Verslag huishoudelijke elektrische installatie op laagspanning en zeer lage spanning

Referentie: **009-20260806-02**	Datum controle: **06/08/2026**
Keurder: **009**

Eigenaar:	**Onbekend**	EAN-code:	**541448820059398736**
Adres installatie:	**Haachtsebaan 164, 3140 - Keerbergen**	Nummer teller(s):	**1lgz0478625248**
		Distributienetbeheerder installatie:	**Fluvius**
Datum uitvoering installatie:	☐ Vóór 01/10/1981 ☑ Tussen 01/10/1981 en 01/06/2020 ☐ Vanaf 01/06/2020		
Type:	☑ Wooneenheid ☐ Niet-huishoudelijk ☐ PV ☐ Batterij ☐ Laadpaal

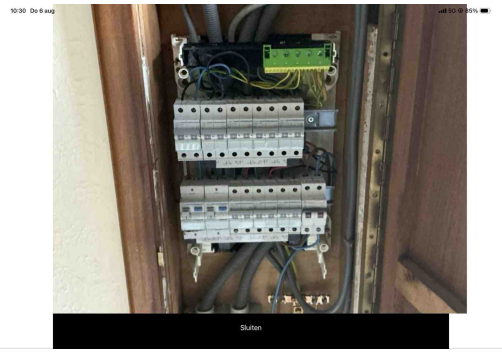
T21 - Het elektrisch materieel is niet geplaats volgens de voorschriften van de fabrikant/ regels van goed vakmanschap . (Boek 1: 1.4.1.3)
Opmerking: Ophanging vijzen niet afgedekt,

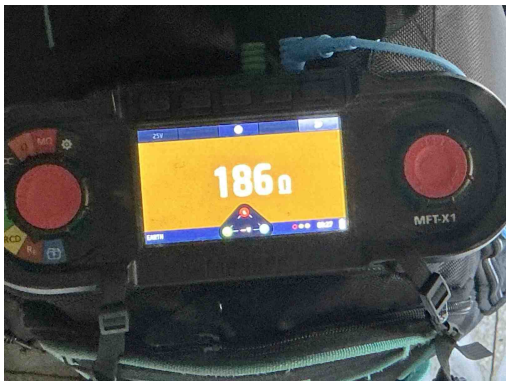
A05 - De waarde van de spreidingsweerstand van de aardverbinding is te hoog (Boek 1: 5.4.2).

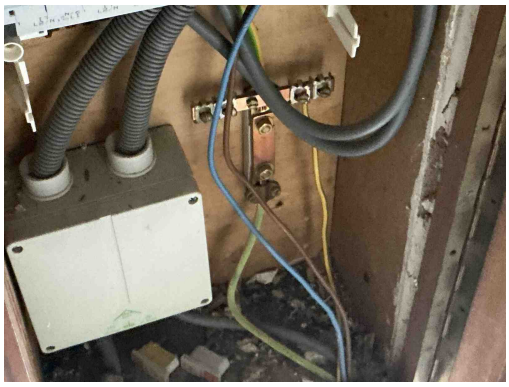
C21 - Het gebruik van geleiders van het type VOB, zonder bijkomende afscherming is niet toegestaan (Boek 1: 5.2.9.6).

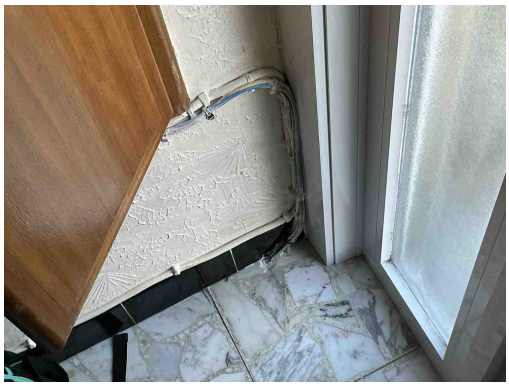
C21 - Het gebruik van geleiders van het type VOB, zonder bijkomende afscherming is niet toegestaan (Boek 1: 5.2.9.6).

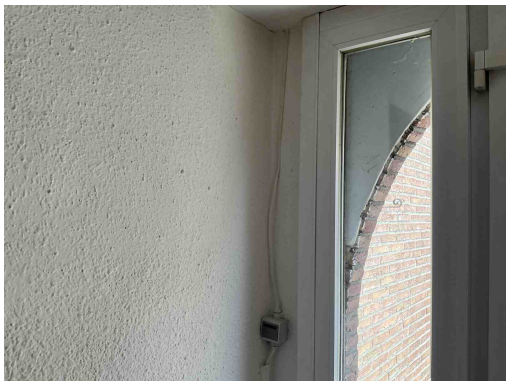
C13 - Onvoldoende bevestiging van de leiding(en) (Boek 1: 5.2.9.5).
Opmerking: Oa living, gang achterdeur

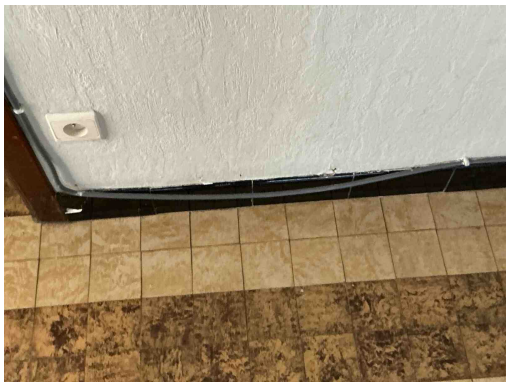
C13 - Onvoldoende bevestiging van de leiding(en) (Boek 1: 5.2.9.5).
Opmerking: Oa living, gang achterdeur

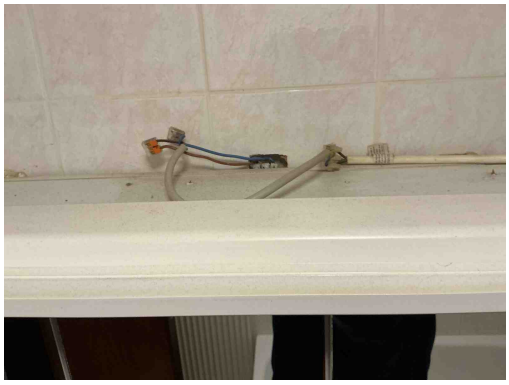
C26 - De verbindingen zijn niet gebeurd in borden, in aftakdozen, aan de klemmen van contactdozen, schakelaars of in de verlichtingstoestellen (Boek 1: 5.2.6.1).

T10 - Bepaalde contactdozen en/of schakelaars zijn niet degelijk bevestigd (Boek 1: 1.4.1.3).

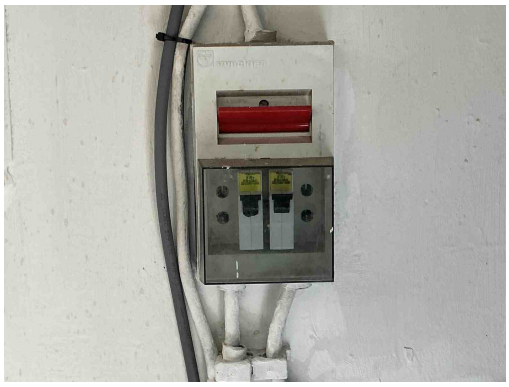
B30 - De houder van de beveiliging in een huishoudelijke ruimte is niet voorzien van aangepaste kalibreerelementen (Boek1: 5.3.5.5).
